Wir sehen daher einen hydrogeologischen Zusammenhang zwischen den geplanten Maßnahmen zur Schigebietsenerweiterung im potentiell „labilen Gebiet“ Kohlbachquelle (Parkplatz Schmiedleite) und unserer Wassergewinnungsanlage.

Aus all den oben genannten Gründen bekunden wir als Wassergenossenschaft Loigistal unser Interesse an den Planungen und fordern formell Parteienstellung im Falle aller nachfolgenden Verfahren bzw. einer Umweltverträglichkeitsprüfung nach nationalstaatlichen Regelungen und nach Maßgabe der Aarhus Konvention.

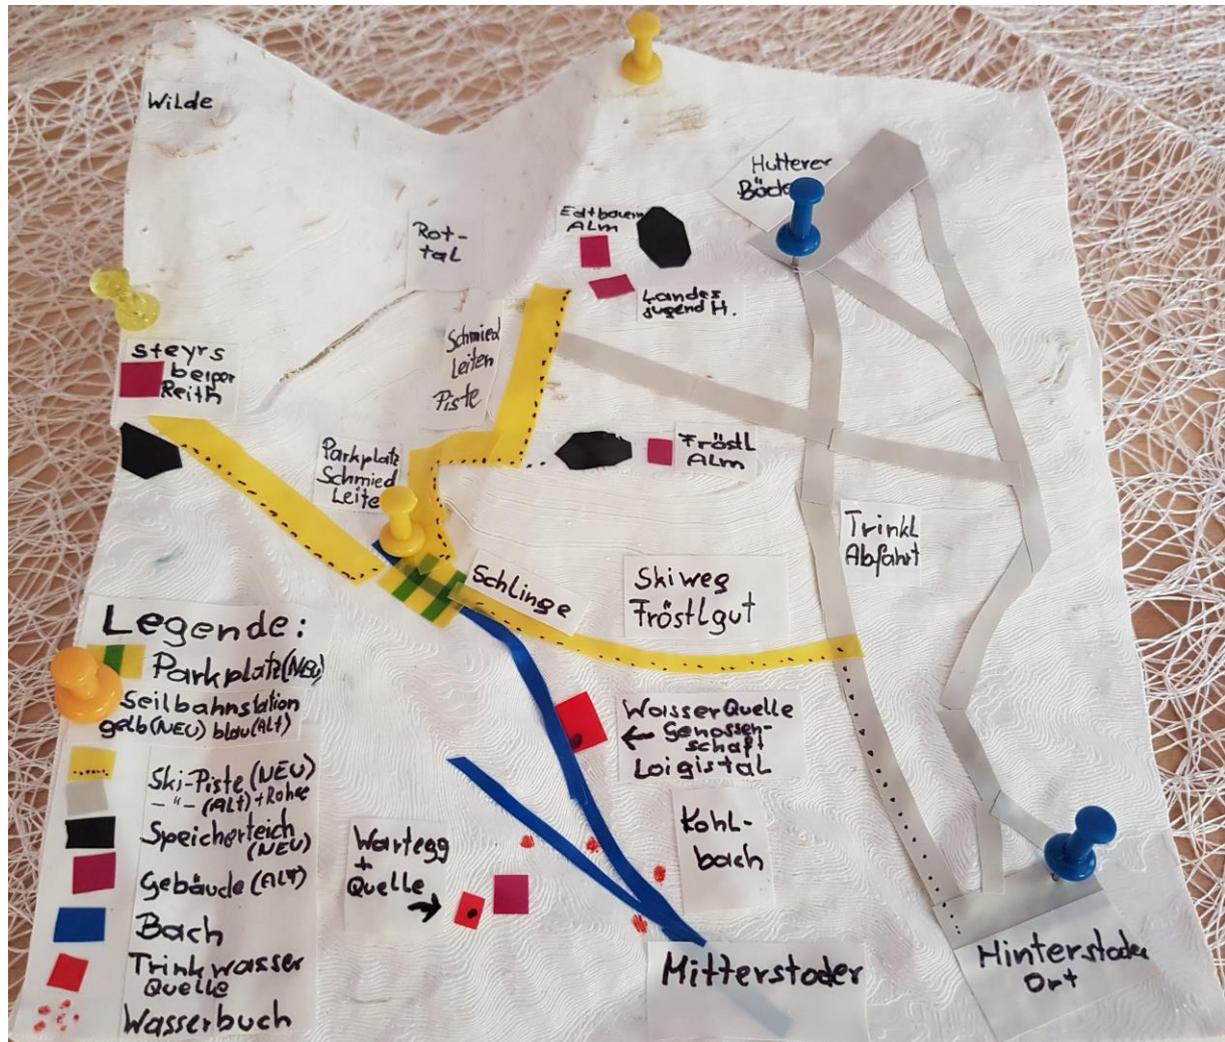
Wir haben versucht obigen Plan in einem 3D Modell zu visualisieren, um ein besseres Gesamtverständnis für die geplanten Maßnahmen entwickeln zu können, wobei das 3D Modell keinen Anspruch erhebt, die gezeigte Planung korrekt abzubilden (z. B. zum Verlauf der Rohrleitungen gab es noch keinen Plan -> spekulativ)!

- Dass die zukünftige Versorgung unseres Siedlungsgebiets Mitterstoder/Loigistal mit Trinkwasser durch die geplanten baulichen Maßnahmen beeinträchtigt und gefährdet wird
- In der vorgestellten Planungsvariante ist speziell ein Parkplatz Schmidleiten angeführt, der direkt im Quellgebiet des Kohlbachs liegt (siehe Plan DORIS) und zusätzlichen Massenverkehr & Gefahren in diese labile Alpenregion bringen kann
- Gefahr für Grundwässer durch nötige Seilbahnstützen/Gebäude für die neuen Liftanlagen Schmidleiten und Steyersbergerreith
- Sprengungen, Bohrungen und Grabungen im Bereich des Einzugsgebiets für Pisten, Seilbahnmasten, Beschneiungsanlagen, elektrische Leitungen, frostsichere Verlegung
